Aurskog-Høland - Uttalelse til høring av detaljregulering for Aursmoen boliger og omsorgsboliger

Aurskog-Høland kommune - Detaljreguleringsplan - Aursmoen boliger og omsorgsboliger - gbnr 192/934 -uttalelse til offentlig ettersyn

Uttalelse til forslag til detaljreguleringsplan for Aursmoen boliger og omsorgsboliger

Sak 129/25, Forslag til detaljreguleringsplan for Aursmoen boliger og omsorgsboliger

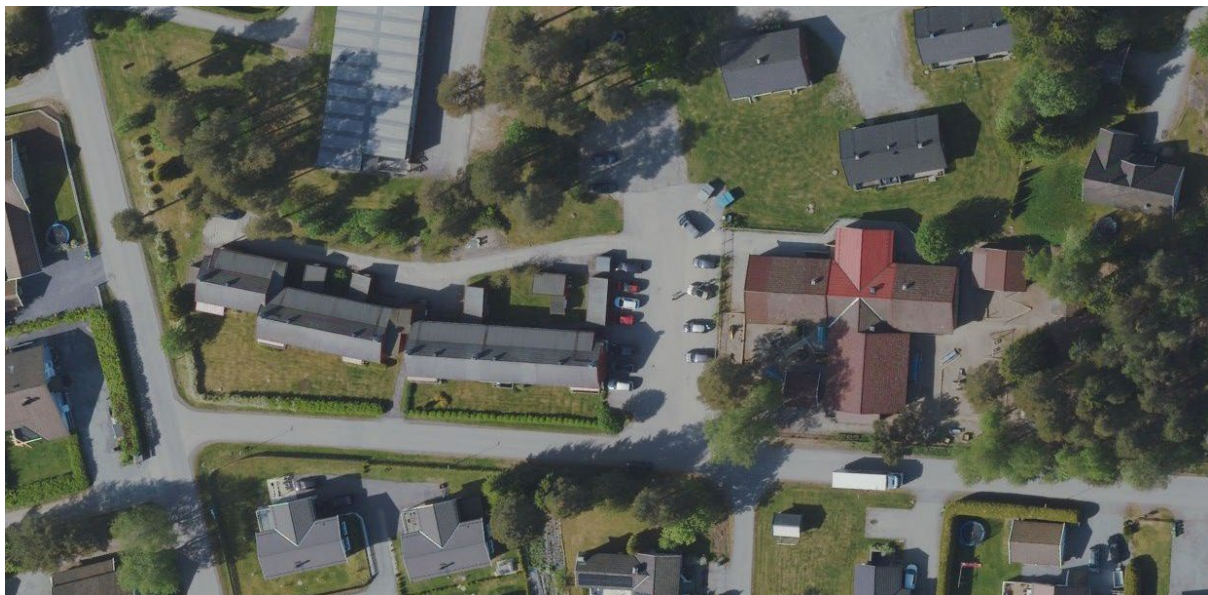
Det planlegges et avfallsanlegg i parkeringsområdet nevnt over med nedsenkede beholdere som muliggjør en bedre maskinell tømning fra renholdstjenesten til ROAF.

RBRL synes dette er en god ide og ønsker også å kunne omfattes av løsningen. Det vil bety at antall stoppesteder og trafikk for ROAF reduseres i dette området og det bidrar til en mer effektiv tjenesteutførelse for kommunen. Kanskje burde man heller legge dette til nord for dette parkeringsområdet, i stedet for øst, med tanke på parkeringsområdet og gangstier.

Utkjøring fra planområdet og til Rugdeveien

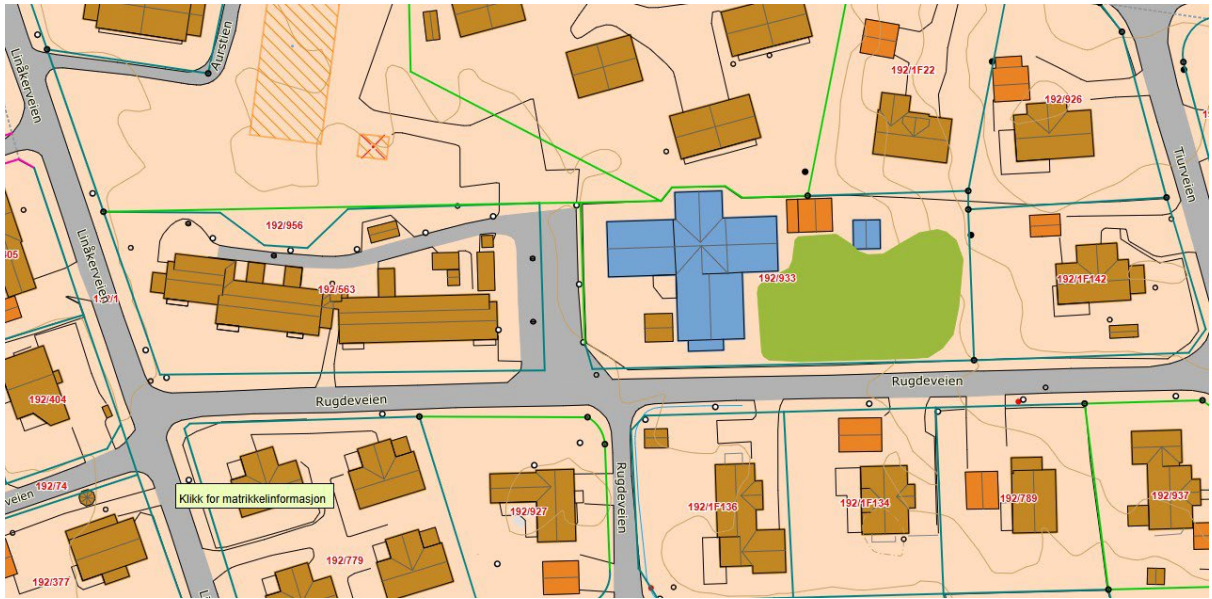
RBRL er sterkt uenig i at ny bebyggelse i plan PBL2008 skal ha utkjøring mot Rugdeveien som vist på Detaljregulering Nivå 1 og 2. Vi er kun positive til at det er adkomst for nødetater via gangveier og ikke at det på noen måte åpnes for annen trafikk. Det er allerede i dag en svært høy trafikk på Linåkerveien som påvirker bomiljøet vårt negativt, og med gangstier og veier på alle sidene av vår tomt vil dette bli betydelig verre. Denne negative påvirkningen mangler fullstendig i sakens dokumenter, og må tas inn i både beskrivelser og ROS analysen med krav til kompensierende tiltak.
